Keuringsverslag van een elektrische laagspanning- en zeer lage spanningsinstallatie

NIET CONFORM

Straatnaam: Infanteriestraat
Huisnummer: 3
Busnummer:
Postcode: 9700
Gemeente: OUDENAARDE
Land: België

Controlebezoek van een huishoudelijke installatie volgens (KB 08/09/2019) - AREI Boek 1- 6.5. en 4.2.4.3.

Afbeelding schakel- en verdeelbord:

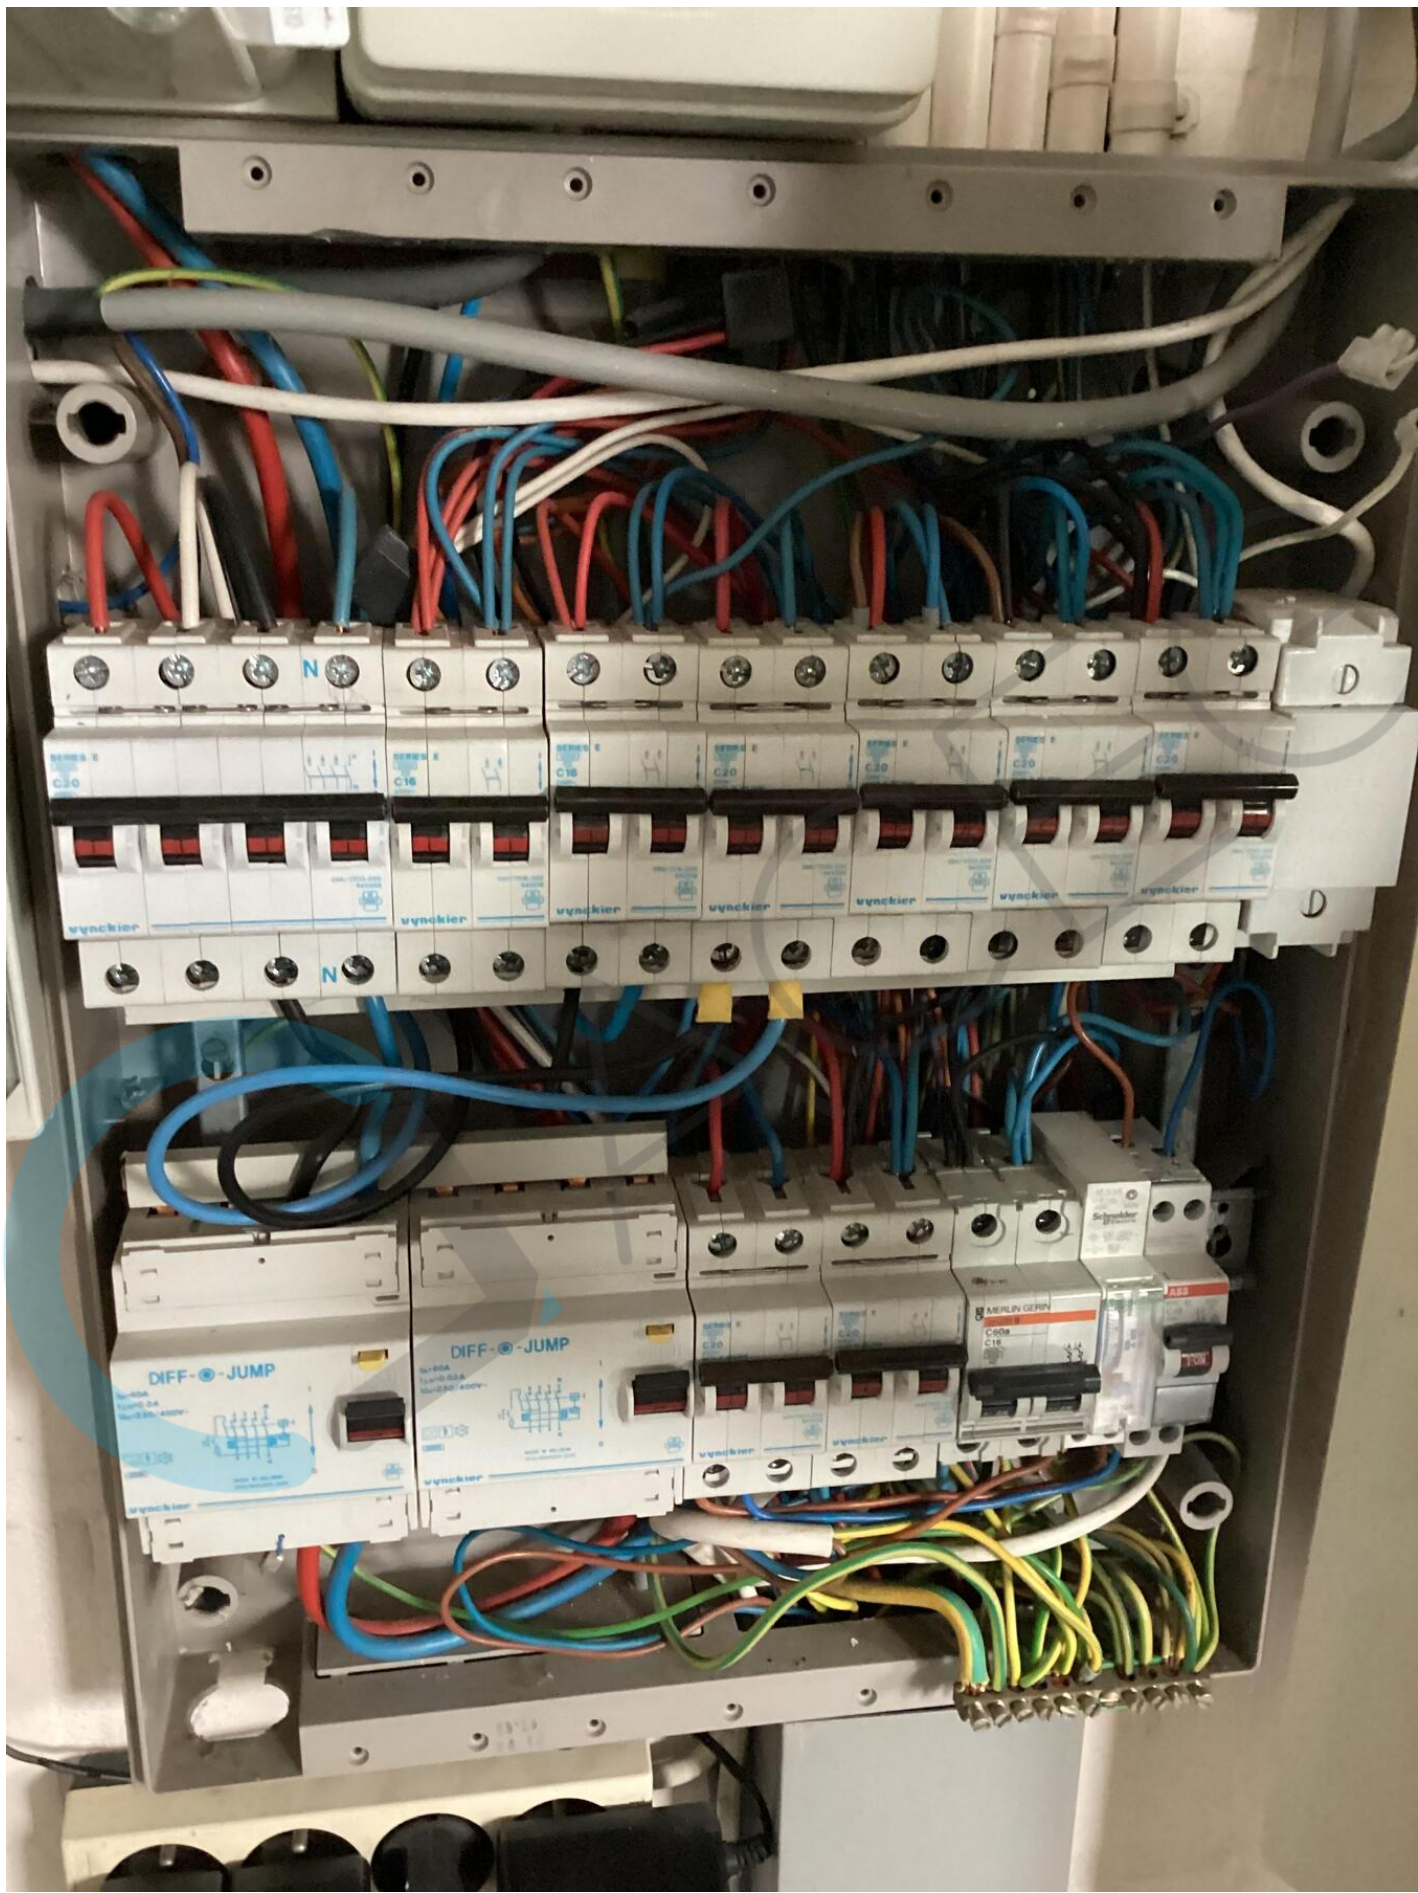
- I1.01 Eéndraadschema van de installatie is niet aanwezig. (Boek 1 Afdeling 2.12 - 2.13 en 3.1.2)
- I2.01 Eén of meerdere differentieelstroombeschermingsinrichtingen werken niet met testknop en/of stroominjectie. (Boek 1 Onderafdeling 6.5.7.2)

- I2.02 De waarde van de isolatieweerstand van één of meerdere stroombanen is kleiner dan 0,5M ohm. (Boek 1 Onderafdeling 6.4.5.1.)
- I3.07 Een demonteerbaar aansluitstuk (aardingsonderbreker) dient aangebracht te worden in de aardgeleider teneinde de meting van de aardweerstand mogelijk te maken. (Boek 1 Onderafdeling 5.4.3.5.)

- I5.01 De aanduiding van de stroomkringen en/of apparatuur, aansluitklemmen, enz dient aangebracht of vervuldigd te worden. (Boek 1 Onderafdeling 3.1.3.1. en 3.1.3.3.A. en 5.1.6.1)

- I5.02 Elke elementaire stroombaan moet met een hoofdletter aangeduid worden. Elk lichtpunt, contactdoos, moeten genummerd worden in volgorde gezien vanaf de beschermingsinrichting tegen overstroom. (Boek 1 onderafdeling 3.1.2.1.)

- I5.03 Het verdeelbord is niet makkelijk toegankelijk. (Boek 1 Onderafdeling 5.3.5.1.C.)
- N29 Op moment van controle konden wij geen aardingsmeting uitvoeren volgens de wettelijk voorgeschreven manier, een vereenvoudigde meting werd tijdelijk uitgevoerd. Men dient een degelijke meting uit te voeren om een definitief standpunt in te nemen over de aardingsweerstand. De waarde van de vereenvoudigde meting is:

- N3 Het is niet uitgesloten dat bij een nacontrole bijkomende inbreuken worden vastgesteld bij voorleggen schema's.
- Kring buiten en tuinhuis (voorlaatste automaat)

- Deksel hangt ast aan bord door verbinding kabels
